SERVICE INFO – INA 0098

Utskiftning av spennenhet og vibrasjonsdemper

Audi:	A4, A6
Seat:	Exeo
Škoda:	Superb
VW:	Passat
Motorkoder:	AWT, AWM, ALT, AVJ, AMB, BFB, BEX, BKB, CFMA
Artikkel nr.:	531 0531 20 (erstattet) 533 0028 20 (erstattet) 530 0546 09 (ny/Set) 530 0546 10 (ny/KIT)

Figur 1: Vibrasjonsdemper 533 0028 20 (venstre), spennenhet 531 0531 20 (høyre)

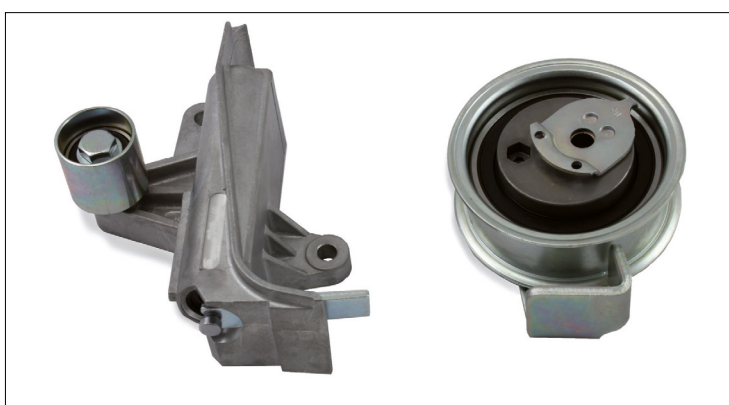
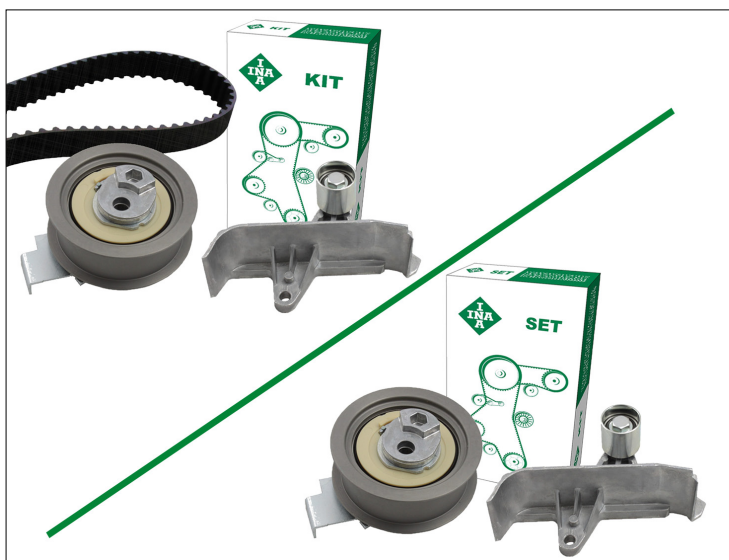
Kjøretøyene som er oppført overfor, har vibrasjonsdemper 533 0028 20 (bilde 1, venstre) og spennenhet 531 0531 20 (bilde 1, høyre) blitt skiftet ut med SETT 530 0546 10 (bilde 2, venstre) og Pakke 530 0546 09 (bilde 2, høyre).

De nye komponentene skiller seg ikke bare i form av sitt utseende, men også i forhold til deres funksjonalitet. Med den tidligere utformingen, tok vibrasjonsdemperen, i tillegg til spennenheten, seg av en del av remspenningsfunksjonen.

Den nye venderullen med holder 532 0601 10 har bare en vendefunksjon. Remspenningen og dempingen er bare utført av spennenhet 531 0840 10.

Bruken av en blanding komponenter er ikke tillatt, ettersom komponentene er tilpasset hverandre, og sikrer bare riktig remspenning når de brukes sammen.
